**Onderwerp:** Concept herzien uitvoeringsbesluit Ravel

De Amsterdamse afdeling van de Fietsersbond wil graag haar zienswijze geven over het concept herzien uitvoeringsbesluit Ravel.

**Barbara Strozilaan nu: zo moet het dus niet!**

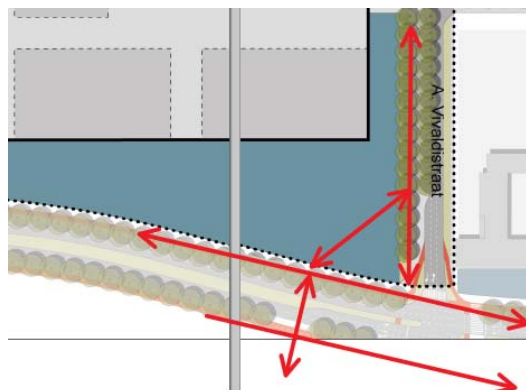
Maar het “concept herzien uitvoeringsbesluit” houdt daar geen rekening mee. Vanuit de tunnel wordt de fietser aan zijn lot overgelaten in een gemengd profiel, waar veel automobilisten op zoek zijn naar een parkeergarage. De Vivaldistraat is nu al druk en onprettig voor fietsers, dat wordt het met de nieuwe ontwikkelingen en parkeervoorzieningen nog meer.

Een 30km regime zonder fietspad voldoet niet.

**De Vivaldistraat ontsluit straks nog fors meer kantoren en garages en wordt dus nog veel drukker met auto's.**

Er is –ongeacht het snelheidsregime- in de Vivaldistraat een profiel nodig met vrijliggend fietspad, dat goed aansluit op zowel de nieuwe fietstunnel als op de Van Heenvlietlaan verder naar het zuiden.
